Asunto: Radicación: 10-137306- -16
Trámite: 11
Evento: 379
Actuación: 519
Oficio: 4296
Folios: 7

Patente de Invención	X			Patente de Modelo de Utilidad	
Vía Nacional					
Vía PCT (Fase Nacional)	X	Capítulo I		Capítulo II	X
No. Solicitud Internacional	PCT/US2009/039628				
Fecha de Presentación Internacional	06/04/2009

Título de la solicitud: “Recipiente de poliéster moldeado por soplado comprimido con una capa termoplástica sobremoldeada”.

Figura 3.

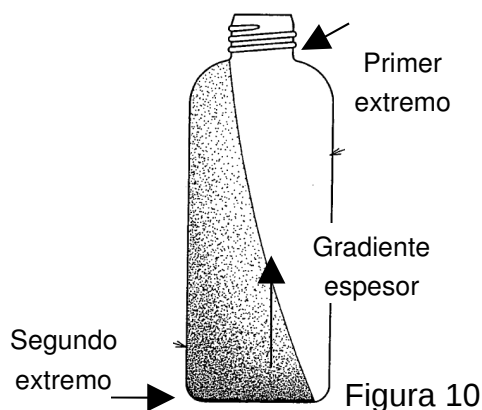
Reivindicación 2 y 15: en la figura 3 del D1 se evidencia una pluralidad de capas, de igual manera el mismo documento refiere que dicho contenedor se puede moldear usando una matriz de coextrusión de varias capas (Pag.2, Párr.0028)

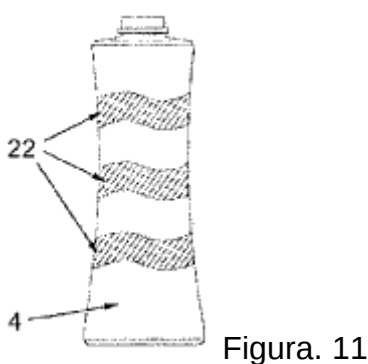
Reivindicaciones 3 a 5: el documento D1 refiere que como se muestra en la figura 3, la lamina y el cuerpo moldeado de acuerdo con otra realización de la presente invención, se le permite ser provista de una capa helar (3) que comprende un material brillante o material de helado fuera de la capa coloreada (2) haciendo así posible proporcionar variaciones de no sólo una profundidad de color, sino también un tono de color (pag.2, Párr.0034).
